Objet : Projet de centrale hydroélectrique sur le torrent des Moulins, communes de Montvalezan et Ste Foy Tarentaise - Réponse à l'avis de l'OFB du 15 novembre 2023.

Réponse à l'avis de l'Office Français de la Biodiversité (OFB), en date du 15 novembre 2023, relatif au projet de centrale hydroélectrique sur le torrent des Moulins, Communes de Montvalezan et Ste Foy Tarentaise

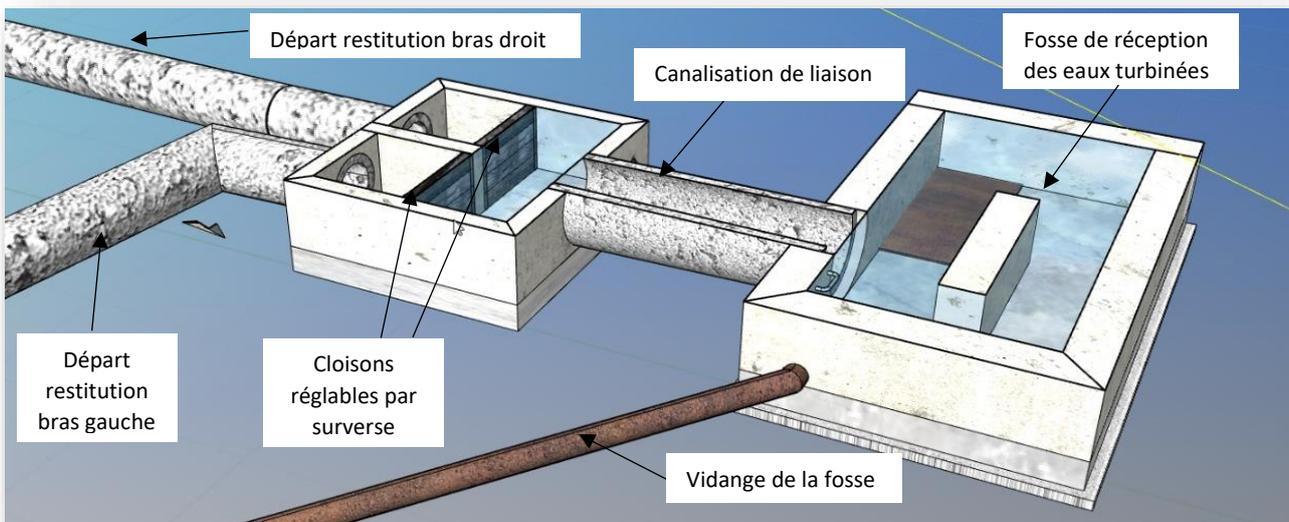
La faiblesse de la justification de l'évitement, la réduction drastique du débit dans le TCC et l'aliénation d'une partie du réservoir biologique en absence de maîtrise foncière de l'amont de la diffifluence, nécessitent la mise en place de mesures correctrices et compensatoires significatives.

Les impacts résiduels sur le réservoir biologique ont été pris en compte dans la séquence ERC de l'étude d'impact puisqu'après concertation avec les services de la DDT et de la Fédération de Pêche, il a été retenu deux propositions :

- L'amélioration du franchissement du seuil du pont de la RD902 sur le bras droit ;
- La restauration de la morphologie, de l'attractivité du milieu, de la diversification des habitats et des écoulements sur un secteur de la Petite Isère se développant entre les ponts de Viclaire

et de Bonneville en lien avec les confluent des bras du torrent des Moulins et la présence d'une population de souche méditerranéenne et son classement en réservoir biologique.

Ces mesures ont été détaillées dans l'étude d'impact en tant que mesures d'accompagnement.
